ÜBERPRÜFUNGS PROTOKOLL FÜR SPORTANLAGEN MIT RASENFELDERN

1. Bezeichnung der Sportanlage: Sportplatz Union Arbing	
2. Anschrift: Schlossfeld 55, 4341 Arbing	
3. Telefon:	Fax:
4. Wie viele Faustballfelder gibt es auf der Anlage insgesamt: 2

Flutlichtabnahme

Sportanlage:	Union Arbing	Datum:	23.08.17
Feld Nr.: (lt. Überprüfungsprotokoll)	1	Prüfer:	Plank Markus

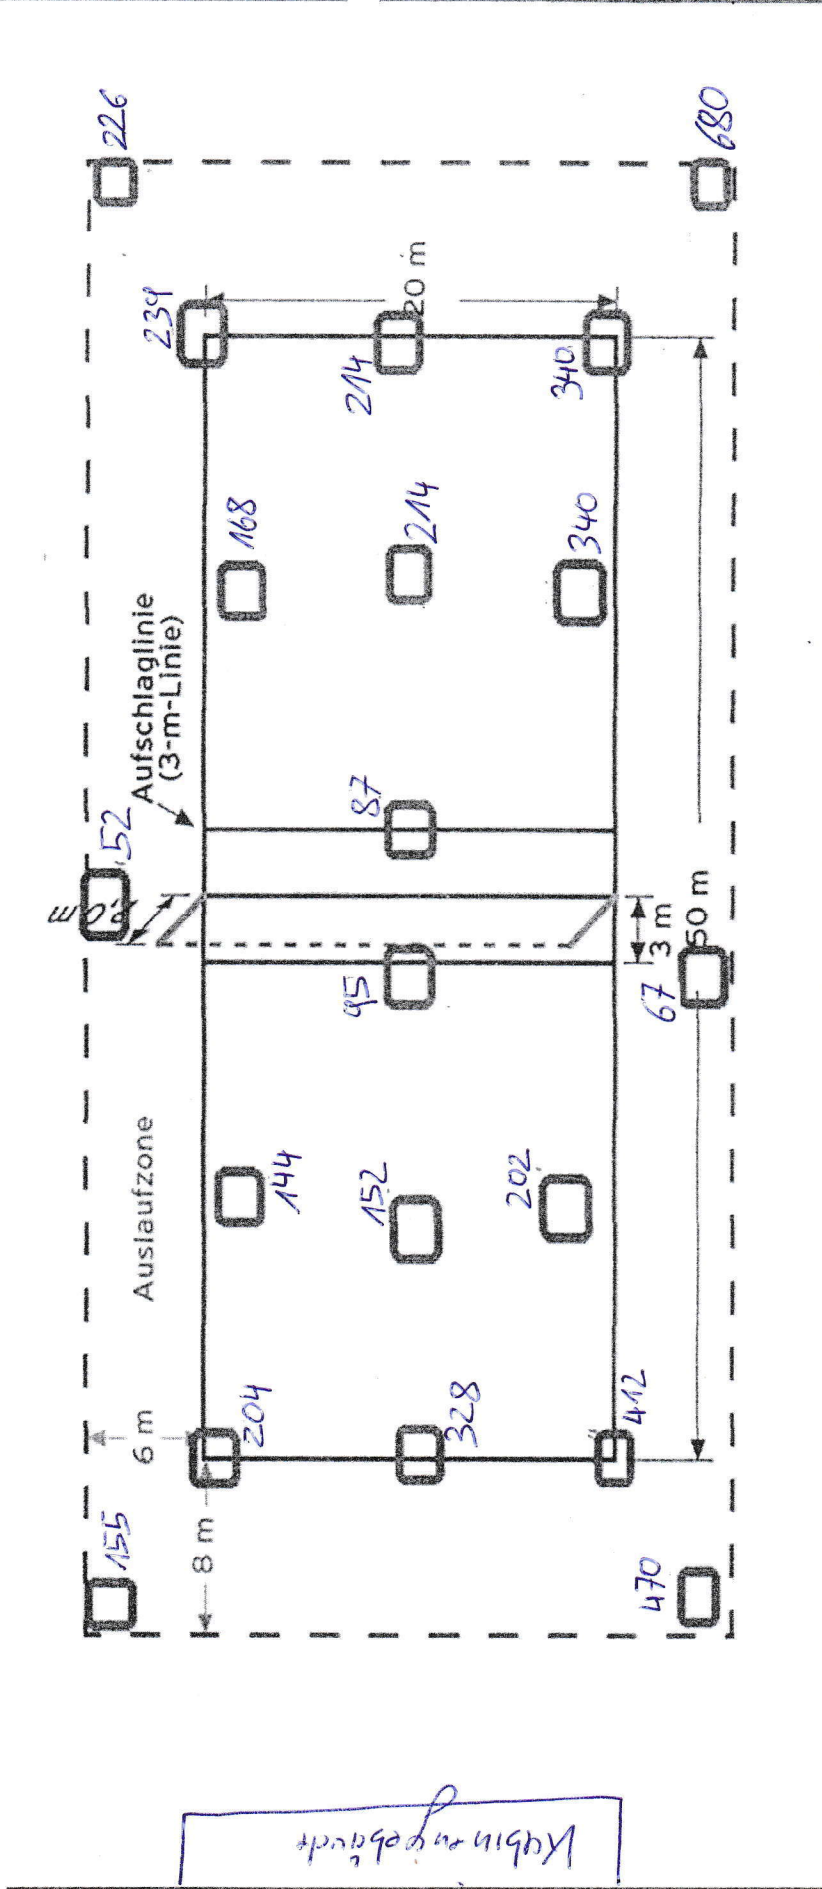
Bundesligabestimmungen Pkt. 25.1:	abgelehnt	Begründung + Unterschrift Prüfer:
am Spielfeld mind. 200 Lux, im Auslauf mind. 75 Lux (gemessen bis max. 30 cm über dem Boden)	X	Lux wert vor allem in der Feldmitte zu gering! <i>[Signature]</i>
	genehmigt

Sportanlage:	Union Avbiwg	Datum:	23.08.17
Feld Nr.: (lt. Überprüfungsprotokoll)	2	Prüfer:	Plank Marikus

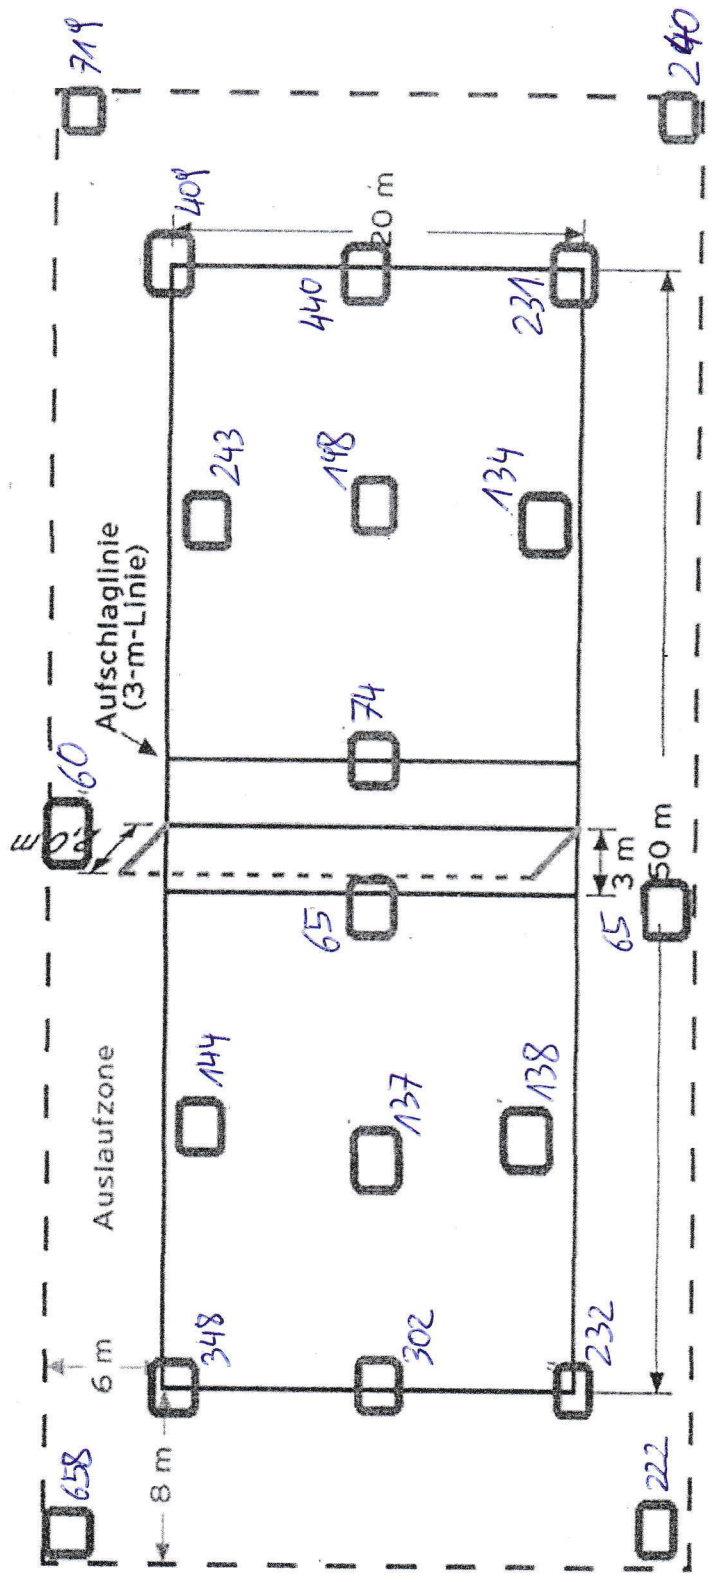
Bundesligabestimmungen Pkt. 25.1: am Spielfeld mind. 200 Lux, im Auslauf mind. 75 Lux (gemessen bis max. 30 cm über dem Boden)	genehmigt	abgelehnt
X		
Begründung + Unterschrift Prüfer: Lux weit vor allem in der Feldmitte zu gering!
